CONSORZIO DI BONIFICA 3 MEDIO VALDARNO

DETERMINA DEL DIRETTORE GENERALE N. 285 del 26.10.2016

Oggetto: ***"Intervento integrato di mitigazione del rischio idraulico da alluvione e di tutela e recupero degli ecosistemi e della biodiversita' sul torrente Mensola nel Comune di Firenze".*** **Determina di conclusione della conferenza dei servizi ex art. 14-ter comma 7 L.241/1990.**

Verbale della Conferenza dei Servizi del giorno 12.09.2016

Elaborato		scala
T16	*Planimetria catastale*	*1 / 2.000*

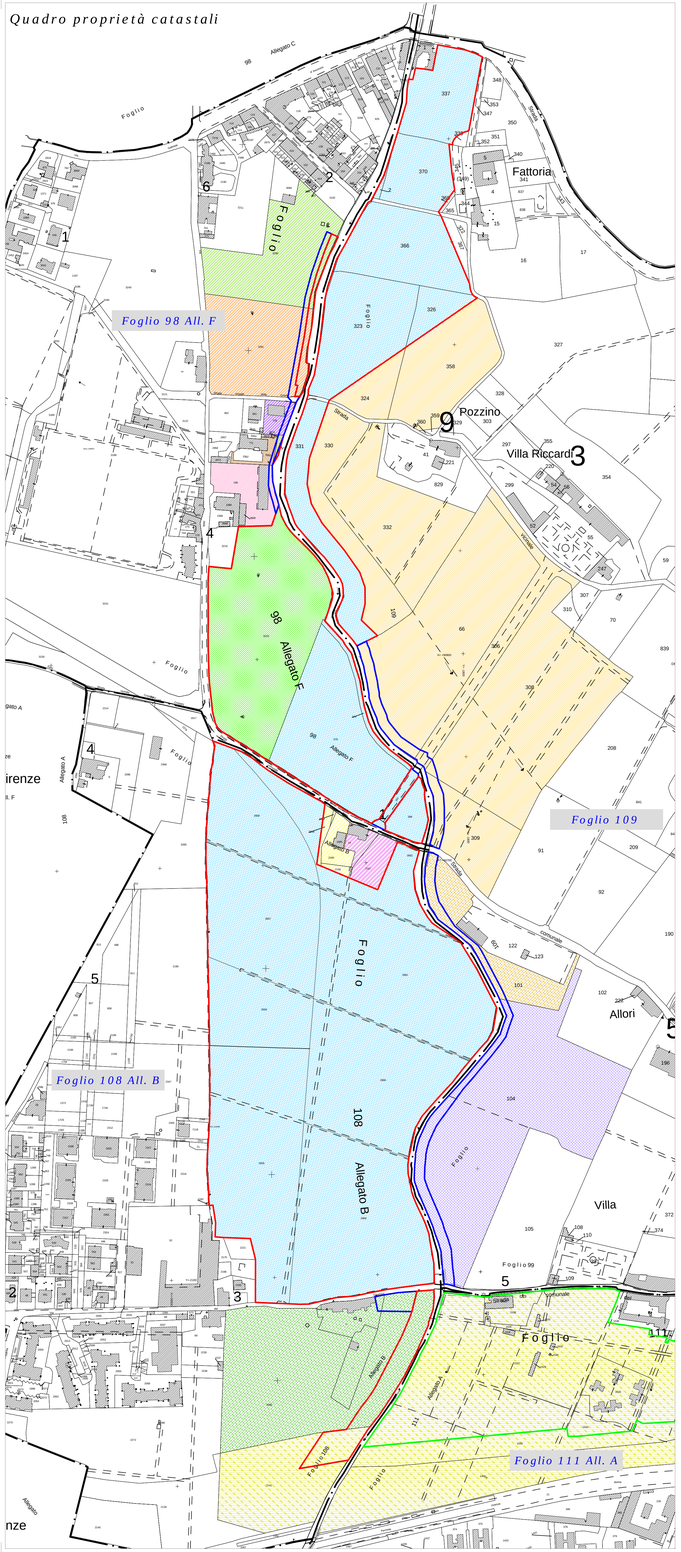
L'ing. Bertolini dell'Ufficio del Commissario di Governo chiede in relazione all'art. 5 dell'Accordo di collaborazione, che siano rivisti gli elaborati di progetto Tav.T16 – Planimetria catastale e Tav. F14_Piano particellare esproprio. A tal fine la Regione Toscana ovvero l'Ufficio del Commissario di Governo si farà promotore di un incontro con le parti che hanno sottoscritto tale Accordo.

Esaminata la Tavola T. 16 "Planimetria Catastale" e verificata la consistenza delle aree da intestare al Comune di Firenze e di quelle da intestare al demanio regionale, tutti i convocati accettano le modifiche di cui alla predetta tavola.

Il Consorzio dà atto che la predetta variazione troverà analoga corrispondenza nella tavola F.14 "Piano Particellare di Esproprio".
